Reactie op concept-raadsvoorstel locatie busstation van Rover Holland Rijnland

Samenvatting:

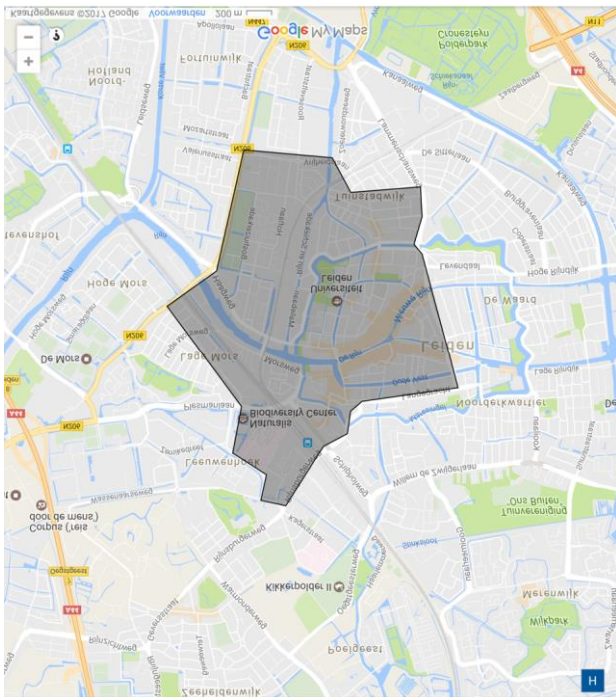
Als extra zorgpunt brengen wij onder uw aandacht dat er tot op heden geen concreet besluit is genomen over de noodzakelijke aanpassingen aan de Turfmarkt en de Turfmarktbrug, laat staan dat daarvoor een krediet is vastgesteld. Daarmee is niet de in de motie vastgelegde garantie aanwezig dat de binnenstad bereikbaar blijft voor busdiensten. Daarmee kan het eerste besispunt van het raadsvoorstel niet in de huidige vorm worden gehandhaafd. Wanneer de Turfmarkt en de Turfmarktbrug niet tijdig zijn aangepast, zullen er na een verplaatsing van het busstation en het weren van bussen van de Stationsweg en de Steenstraat geen bussen meer kunnen rijden door de Breestraat en het Noordeinde.

Er ontstaat dan een zeer groot gebied waarin geen bushaltes meer kunnen worden aangedaan. Dit is dan waarschijnlijk het grootste busvrije stedelijk gebied in Nederland. Dit gebied is gearceerd weergegeven in onderstaand plaatje

Indien u niet overgaat tot het aanpassen van het voorgestelde raadsbesluit dient dit aangevuld te worden met concrete besluiten over aanpassingen aan de Turfmarkt en Turfmarktbrug.
